Sprinkler

1. gangs uavhengig kontroll

Olav Duun videregående skole, Bygg R,F,E.S.U.G.V

Kontrollert av Kontroll & Rådgivning AS

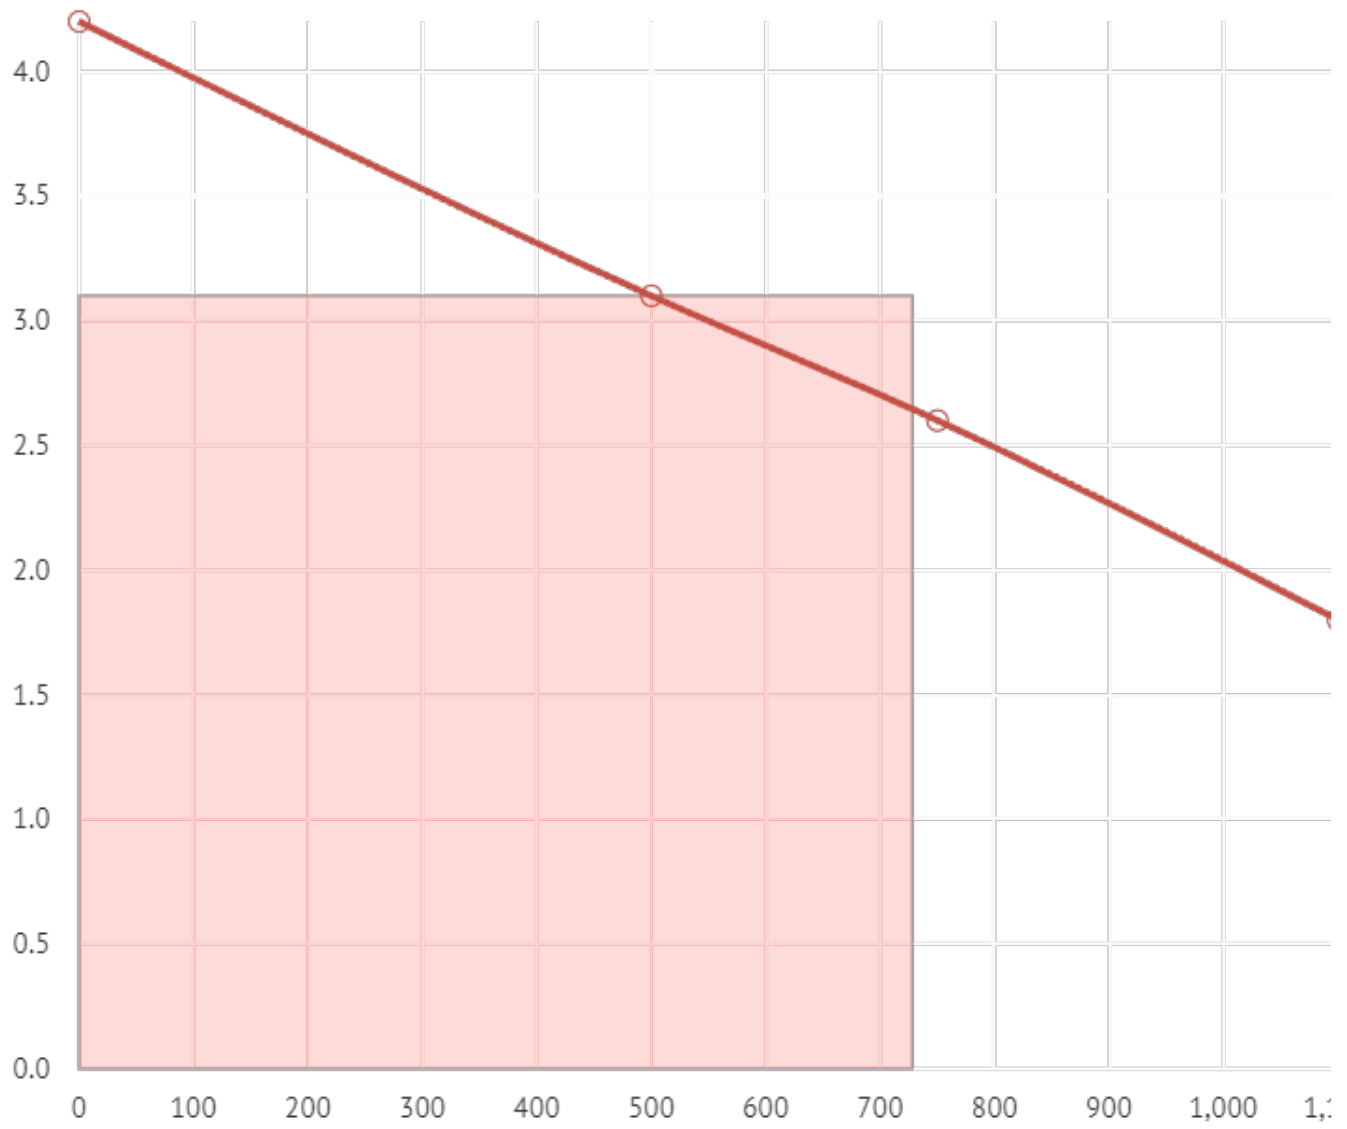
Nr.	Beskrivelse	P1 bar	Q1 l/min	P2 bar	Q2 l/min	P3 bar	Q3 l/min	P4 bar	Q4 l/min
1	11.11.2020	4.2	0	3.1	500	2.6	750	1.8	1100
